STAVBA: „Akademické náměstí včetně parkovacího domu“ ÚSEK: SO02d – Stavební práce		Změnový list č. 113												
NÁVRH NA OCENĚNÍ ZMĚNY SO02d – Stavební práce		NÁVRH NA OZNÁMENÍ Č.: 113 PŘÍKAZ KE ZMĚNĚ Č.:

KOMU: BKOM	OD: STRABAG	DATUM:	ODESLÁNO:	POŠTOU:	KURÝR:			FAX: MAIL			OSOBNĚ: [REDACTED]
KOMU: BKOM	OD: STRABAG	DATUM:												
ODESLÁNO:	POŠTOU:	KURÝR:												
		FAX: MAIL												
		OSOBNĚ: [REDACTED]												
PŘEDMĚT ZMĚNY: Doplnění sádkartonových konstrukcí v administrativní části DOTČENÉ MÍSTO: SO02d – Stavební práce ODKAZ NA VÝKRESY: není ODKAZ NA SOUPIS PRACÍ: viz položkový rozpočet Změnový list č. 113 - (ZL113) ODKAZ NA JINOU ČÁST SMLOUV: není														
POPIS ZMĚNY: Změnový list obsahuje změnu skladby SDK podhledů do zázemí v 1.NP a změnu řešení předstěny v místnostech 1.13, 1.35, 1.23 a 1.34, změnu izolantu v 1.14-1.17, dále vybourání příčky v 1.16 a zazdívku 1 ks dveří do 1.16. Tento změnový list neobsahuje revizní dvířka pro technologie, SDK kastlíky ani jiné výškové odskočení, toto bude předmětem samostatného změnového listu. Tato změna má dopad do ceny díla a nemá dopad do termínu. POKYN VYDAL: [REDACTED] [REDACTED] DATUM: 01.11.2024 TOTO OZNÁMENÍ

Skladba:
S21 – Podhled
 ŽB strop
 Minerální vata 180 mm
 SDK konstrukce pro stropy CD/UD profily + ocelová táhla a spory – dvouvrstevný rastr
 Parotěsnicí fólie
 SDK deska tloušťka 12,5 mm

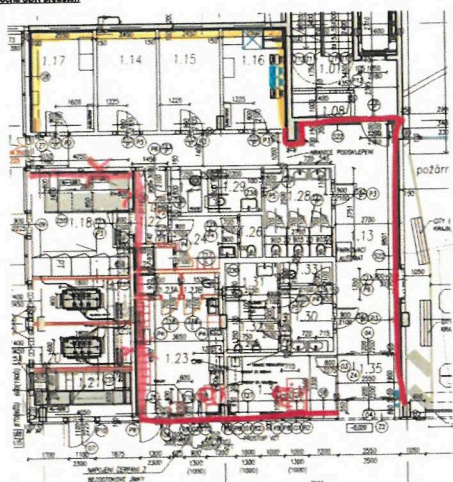
Plocha SDK zvláštní

Skladba:
S22 – Stěna
 Omítka vnější
 Broušený cherný blok
 Desková kamenná vata tloušťky 80 mm lepená, kotvená na hmoždinky bez povrchové úpravy
 Samonosný rastr pro SDK konstrukci z CW a UW profilů 50 mm
 Minerální vata v roli tloušťka 50 mm – mezi profily
 Parotěsnicí fólie
 SDK deska vysokopevnostní tloušťka 12,5 mm
